MINISTERIO DE ENERGÍA Y MINAS
Resolución Directoral

Nº 033-2021-MINEM/DGAAH

INFORME FINAL DE EVALUACIÓN N° 049-2021-MINEM- DGAAH/DEAH

Asunto : Informe Final de Evaluación del Informe Técnico Sustentatorio del proyecto de "*Modificación de Componentes y Ampliación en el Establecimiento de Venta de Combustibles Líquidos con Gasocentro de GLP*", presentado por FERRETERÍA LOS HUERTOS DE SANTA ROSA S.A.C.

ANEXO 1: Plano de Ubicación de los Puntos de Monitoreo Ambiental Propuesto

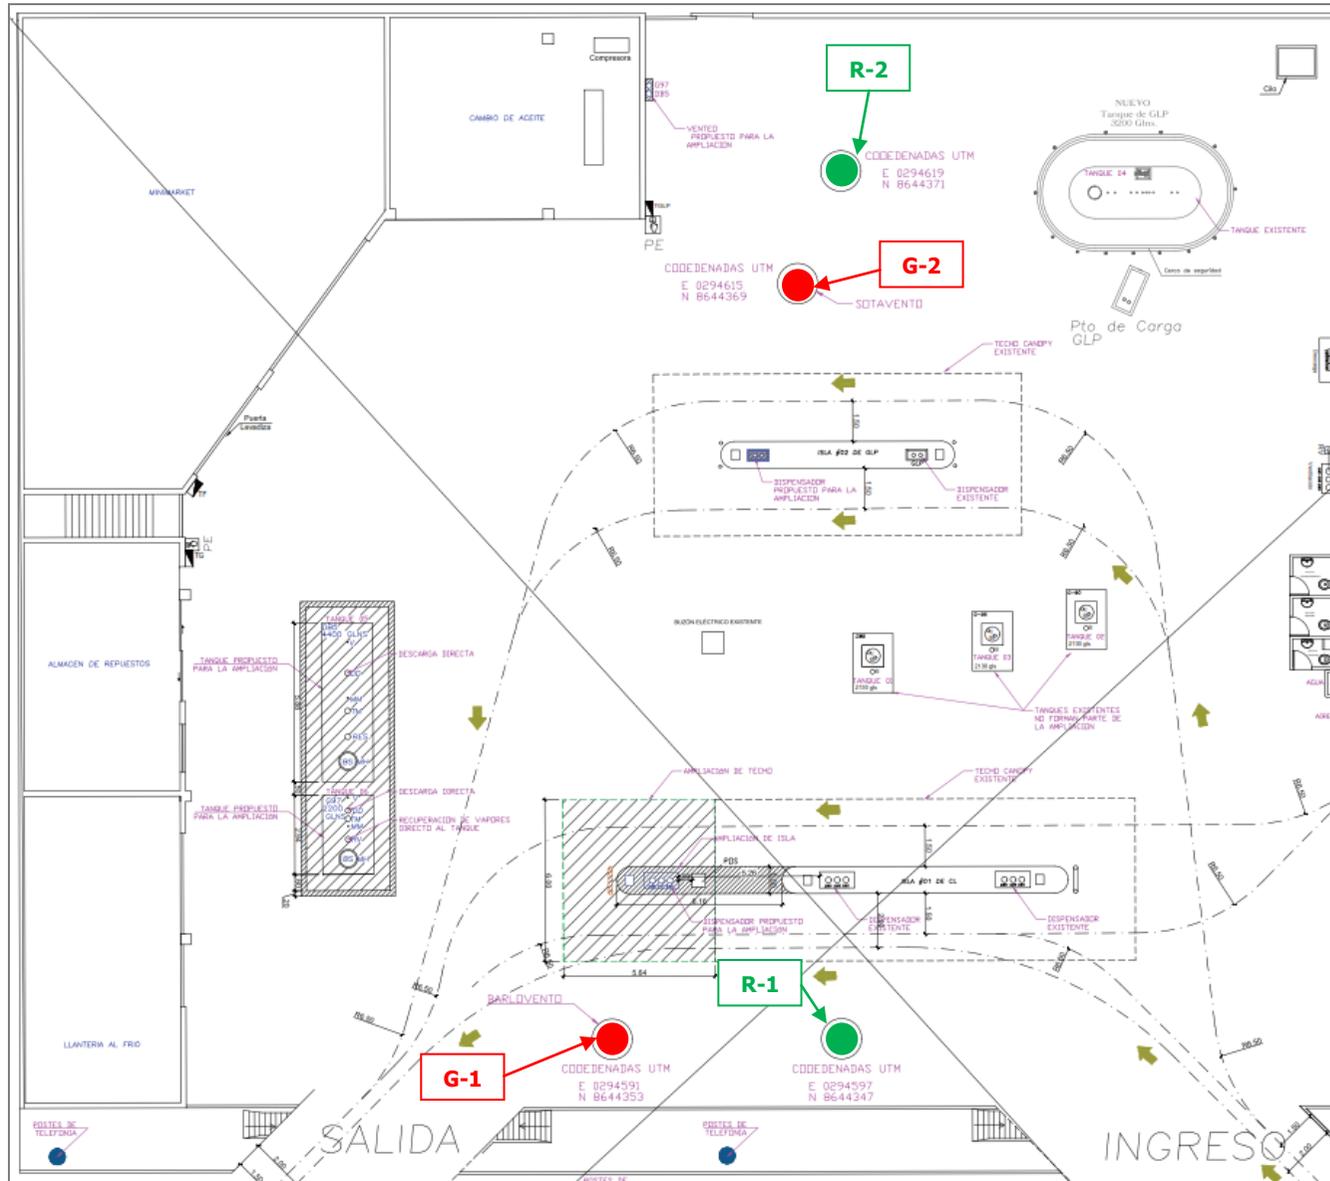
Al respecto, de la revisión del programa de monitoreo propuesto²² y del plano de monitoreo propuesto²³, se advierte que la propuesta del establecimiento de los dos (2) puntos de monitoreo de calidad del aire "A-1" y "A-2" se encuentra justificada; toda vez que, los mismos se ubican en el área ocupada por el Establecimiento, en zonas libres de obstáculos e interferencias, acorde a la dirección predominante del viento (del Suroeste y hacia el Noreste) y en función a la ubicación de los componentes que expenden combustibles líquidos; condiciones que garantizan la continuidad del monitoreo de calidad del aire. Por tanto, sus ubicaciones permitirán el seguimiento de la calidad del aire en forma representativa en el Establecimiento.

Al respecto, de la revisión del programa de monitoreo propuesto²⁹ y del plano de monitoreo³⁰, se advierte que la propuesta de los dos (2) puntos de monitoreo de calidad ruido se encuentra justificada; toda vez que, la misma se basó en la identificación de fuentes generadoras de ruido propias del Establecimiento, a partir de la cual se determinaron ubicaciones representativas de los puntos de monitoreo "R-1" y "R-2" en zonas libres de obstáculos.

De acuerdo a la propuesta de modificación del programa de monitoreo aprobado en el EIA, el Titular deberá cumplir con el siguiente programa de monitoreo ambiental.
